**Avis délibéré
de la Mission régionale d'autorité environnementale
Provence-Alpes-Côte d'Azur**

**sur le projet de construction d'un entrepôt de stockage au sein
de la Zone d'Aménagement Concertée (ZAC) des Hauts-
Banquets, à Cavaillon (84) - 2ème avis**

**N° MRAe
2022APPACA43/3180**

Figure 2: Plan du projet - Source : étude d'impact - Description du projet

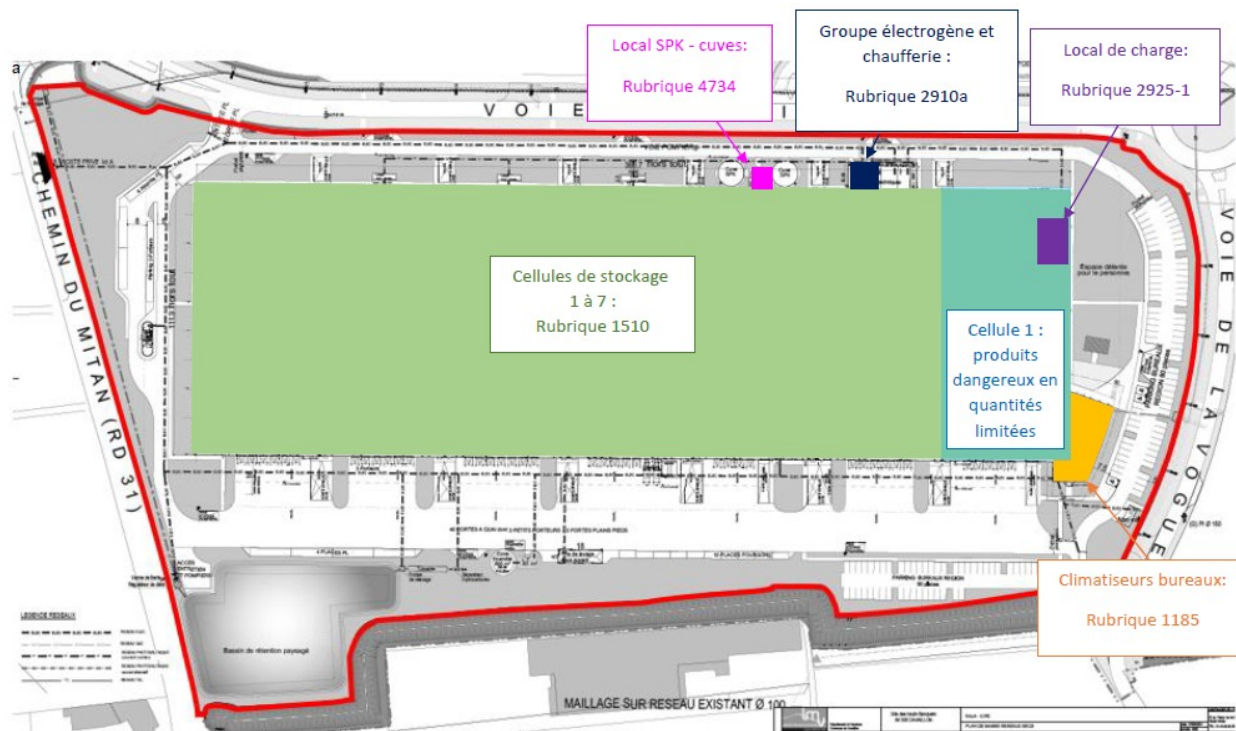
Une artificialisation de 78 % de la surface totale du terrain sur lequel l'entrepôt s'implante est prévue.

Les différentes composantes de l'opération sont correctement détaillées, hormis le domaine d'activité et la centrale photovoltaïque sur la toiture dont les caractéristiques ne sont pas précisées dans le dossier.

Figure 3: Localisation des points de mesure du bruit sur le périmètre de la ZAC - Source : étude d'impact

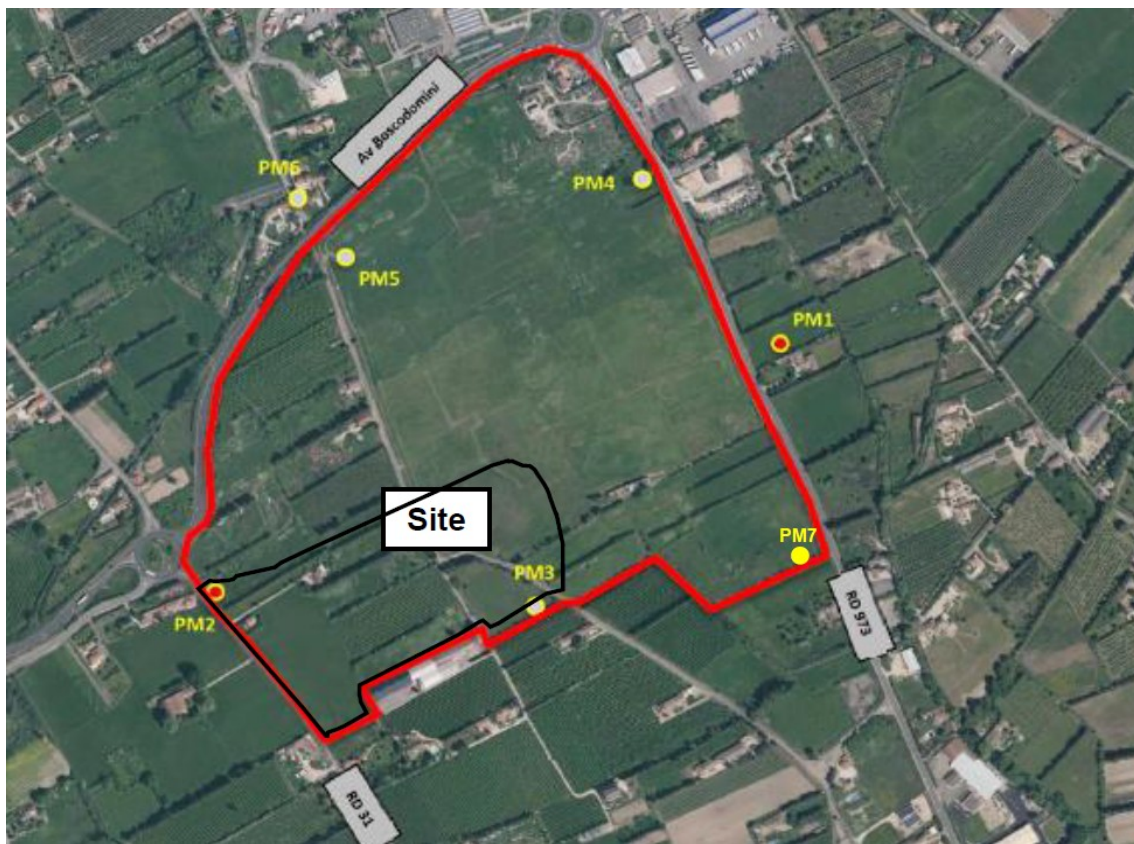
L'état initial repose d'une part sur l'étude réalisée par le bureau d'étude CEREG en août 2019, et d'autre part sur six mesures d'émissions acoustiques réalisées sur le pourtour de la zone d'étude de l'entrepôt. Toutefois, il n'a pas été réalisé de mesure dans l'angle sud-ouest où se situent des habitations, pour certaines distantes de moins de 20 mètres.

Toutefois il apparaît que la recommandation de la MRAe portait sur des mesures à réaliser au sud de la zone de l'opération où sont situées des habitations. Or les nouvelles mesures réalisées l'ont été à la pointe sud-est de la ZAC, ce qui n'apporte rien de nouveau dans le cadre du présent dossier, hormis que le secteur sud-est de la ZAC présente le niveau sonore le plus élevé des sept points de mesure.

Il convient de noter que les quais de chargement, susceptibles d'engendrer des nuisances sonores pour les habitations voisines, sont localisés en partie sud du projet qui présente des habitations à proximité immédiate, ce qui n'est pas le cas dans la partie nord.

La MRAe recommande d'analyser l'impact des nuisances sonores induites par les activités de l'entrepôt et, dans le cadre du suivi, de réaliser des mesures en période d'activité (normale et en pointe) sur les sept autres points de mesure identifiés dans le dossier.
